Statinio apžiūros aktas

2024-08-20 Nr. DA619240

Statinio adresas Parko g. 3, Radviliškis, Radviliškio miesto sen.

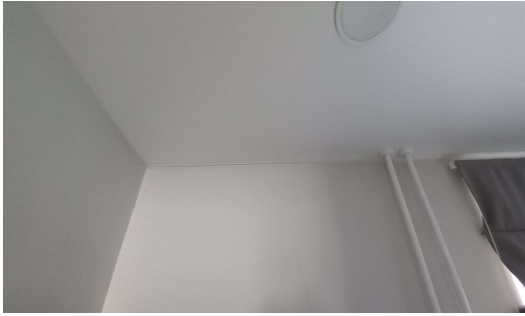
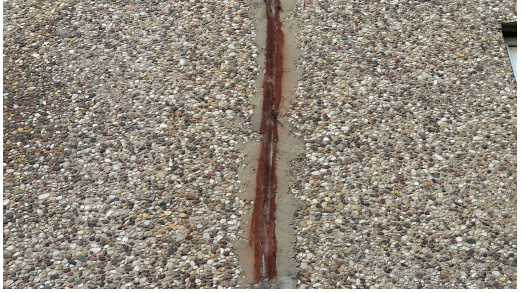
Problema Po šoninio lietaus tarpblokinė siūlė leidžia vandenį į 3 butą.

Apžiūrėti objektai (sistemos)	Pastebėti defektai, deformacijos, gedimai	Rekomenduojami darbai defektams pašalinti
TECHNINIAI INŽ. Bendrastatybiniai (tech. inž.)	Daugelyje vietų tarpblokinės siūlės suskilusios, ištrupėjusios, nesandarios, vietomis vanduo patenka į konstrukcijas ir į vidaus patalpas. Statinio konstrukcijos (sistemos) neatitinka STR 1.07.03:2017 „Statinių techninės ir naudojimo priežiūros tvarka. Naujų nekilnojamojo turto kadastro objektų formavimo tvarkai“ įtvirtintų daugiabučio gyvenamojo namo privalomųjų reikalavimų visumos.	Siūloma atlikti tarpblokinę siūlių remontą injektuojant poliuretano putas ir hemretizuojant, taip pat atlikti cokolio, langų angokraščių, blokų kraštų plokštumų dažymo darbus termokeraminiais dažais. Spalvas derinti su namo atstovais.
